# AUSSCHNITT BEBAUUNGSPLAN "FREUDENSTEINFELD"

Vereinfachte Änderung des Bebauungsplanes

**"FREUDENSTEINFELD"**

gem. § 13 BauGB durch Deckblatt Nr. 3

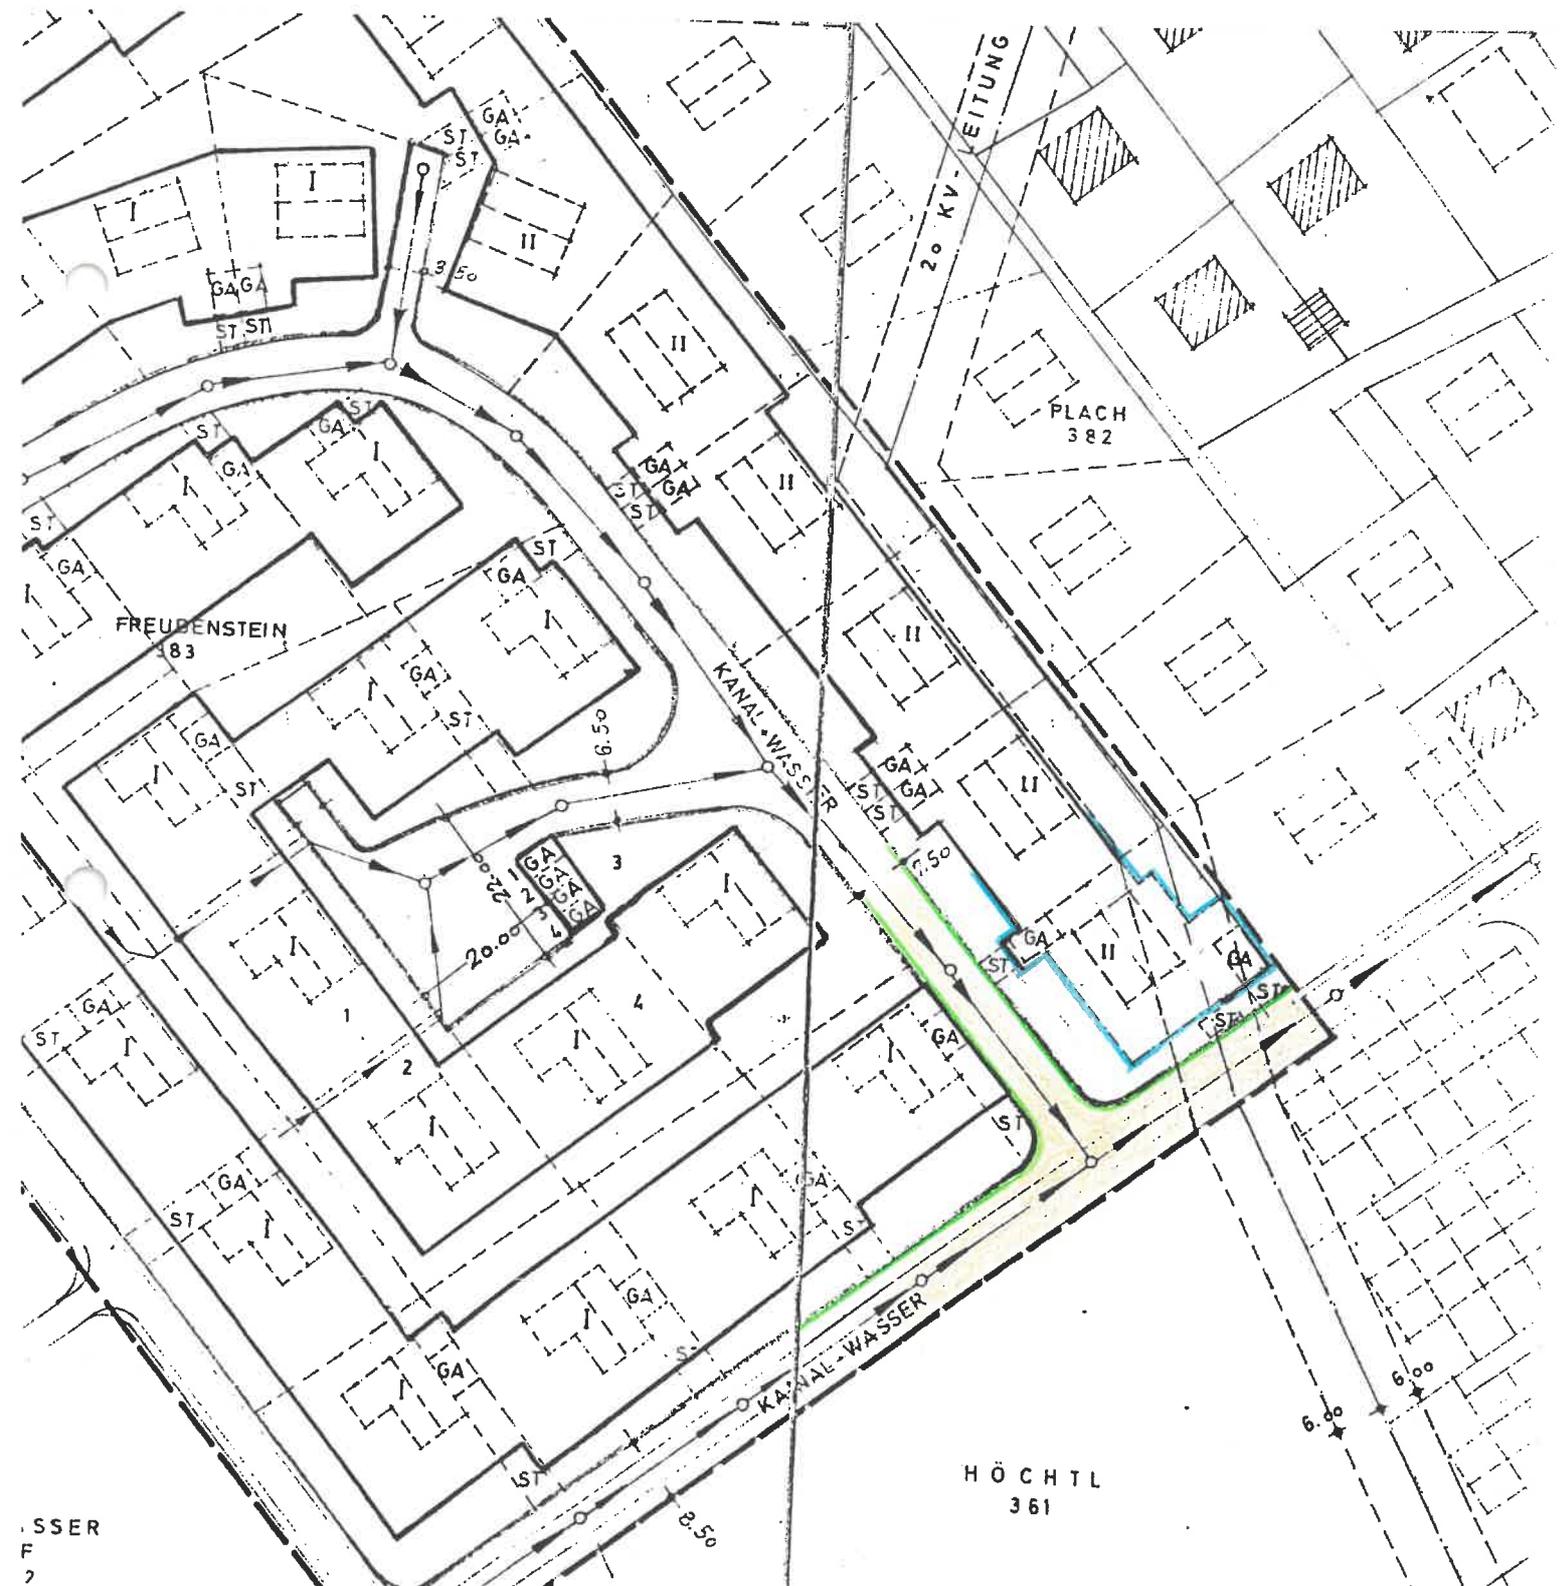
Zusätzliche textliche Festsetzungen

Zu 1.61 Satteldach 25 - 35° (siehe Deckblatt Nr. 2)

Ausnahme: gilt nur für Fl.Nr. 383/41

Bei Um- und Anbauten, bei denen das Hauptdach nicht verändert wird, ist eine Dachneigung von 15 - 20° wie ursprünglich vorgesehen zulässig.

Bei erdgeschossigen Anbauten, bis zu einer Tiefe von 3,00 m sind Pultdächer mit einer Dachneigung von 10 - 15° zulässig.
